Mission régionale d'autorité environnementale
PAYS DE LA LOIRE

AVIS DÉLIBÉRÉ

SUR LE PROJET DE PARC ÉOLIEN DES BRETONNIÈRES À TEILLÉ (44)

n° PDL-2023-6810

Impact du projet sur les haies, source : étude d'impact page 227

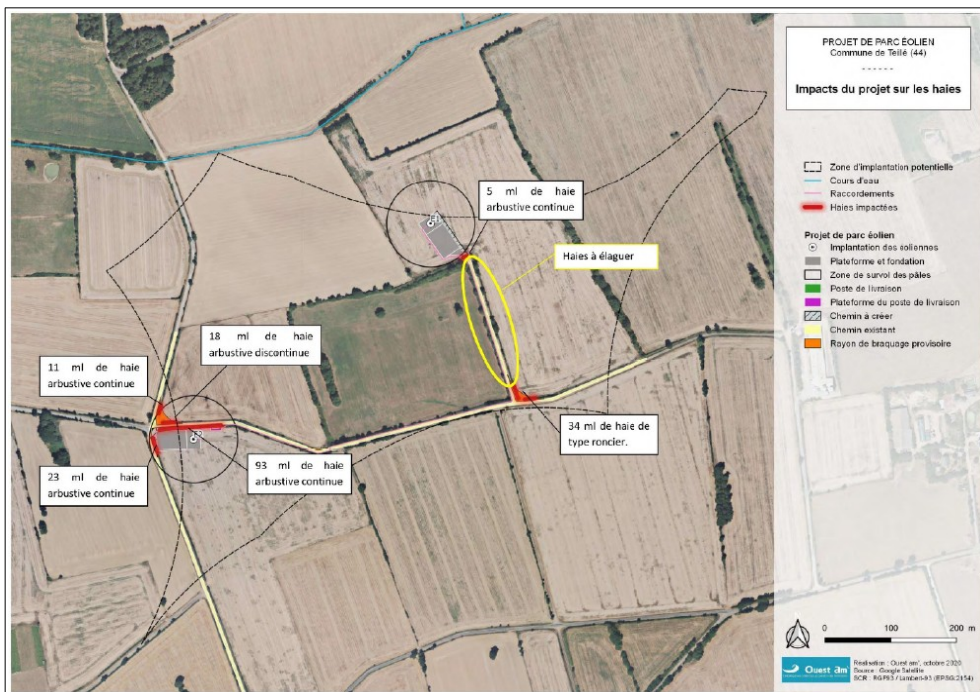
Le projet aura un impact permanent sur une surface de 5 245 m² (chemin, plateforme et poste de livraison) et un impact temporaire sur 2 224 m² (virage provisoire, plateformes temporaires et raccordement inter-éoliennes). Ces surfaces concernent un champ de cultures intensives. Par ailleurs, 185 m de haies seront impactés dont 116 m sont protégés au règlement graphique du PLU de la commune de Teillé. L'étude d'impact considère que les enjeux naturalistes de ces haies sont faibles. Une compensation est prévue avec 400 m de haies replantés à l'ouest de la ZIP, suffisamment loin (200 m minimum) des éoliennes pour éviter les risques de collisions avec les oiseaux ou les chiroptères.

La perte d'habitat associée aux surfaces de cultures intensives est considérée comme mineure en raison de leur faible intérêt pour la faune. C'est surtout au niveau de la destruction des haies que les impacts sont les plus notables pour l'avifaune, les chiroptères et certains reptiles et amphibiens. L'étude d'impact indique paradoxalement qu'aucun indice de nidification d'oiseaux ni de gîte à chiroptère n'a été repéré dans les haies à supprimer. Les travaux d'abattage de ces haies seront réalisés en dehors des périodes de nidification qui vont du 15 mars au 31 juillet.
